天然記念物について

考慮対象事項について

風力発電における鳥類のセンシティブティマップとは

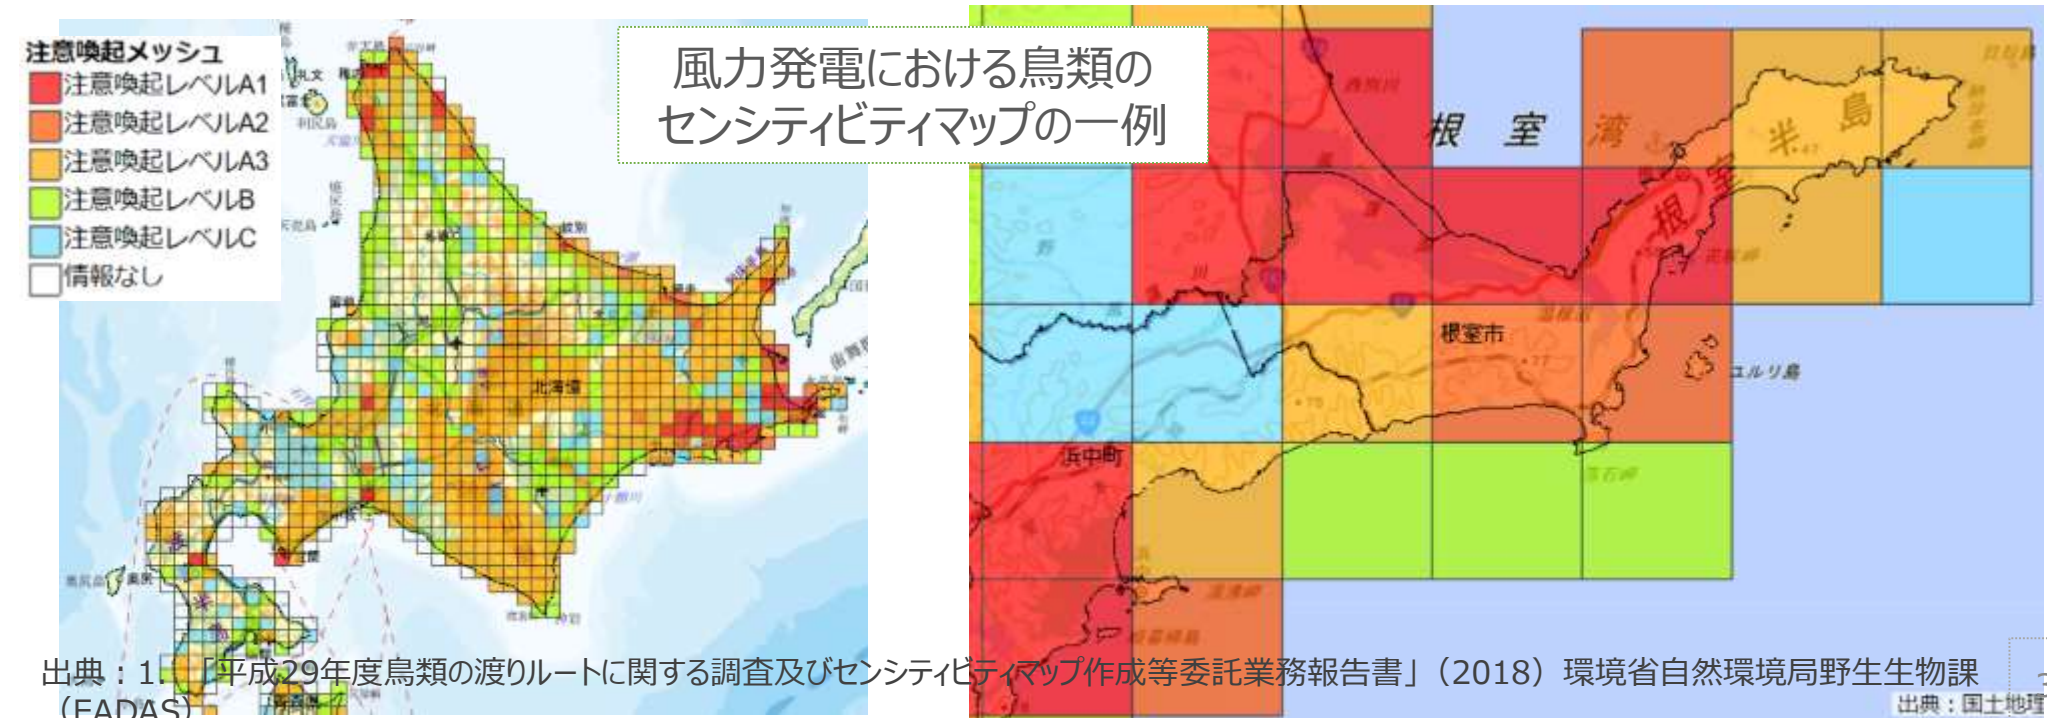
「風力発電施設における鳥類のセンシティブティマップ」に基づく「鳥類への影響を考慮すべき区域」を除外区域とすべき。
理由：風力発電施設の計画策定にあたっては、「環境アセスメントデータベースEADAS」で公開されている「風力発電施設における鳥類のセンシティブティマップ」に基づき、「鳥類への影響を考慮すべき区域」として「注意喚起メッシュ」が示されている。「注意喚起」が必要な区域に「地域脱炭素化促進区域」を設定することは不適切であり、「地域脱炭素化促進区域」から**一律に除外すべき**である。
(吉中委員)

「風力発電における鳥類のセンシティブティマップ」における**レベルA3以上は、原則除外**にする。

それ以外は、確実な生息地情報を得た上で、**専門家に確認して影響のある範囲を除外**する。

センシティブティマップを考慮対象事項に設定し、「適正な配慮の考え方」に「**注意喚起レベルA3以上の区域は、再エネ事業の実施を避ける。**」「**やむを得ず当該地を避けられない場合や注意喚起レベルA2以下の区域は、確実な生息地情報を得た上で、専門家に確認して影響のある範囲を除外する**」と設定。

一方で、市町村や地域住民、事業者などの視点に立つと、**注意喚起レベルA3以上であっても一律に再生可能エネルギー事業の実施を避けるように基準を設定することは、市町村や地域住民などが協議し、合意形成を図る機会の喪失に繋がることを踏まえて、センシティブティマップの設定についてご審議いただきたい。**
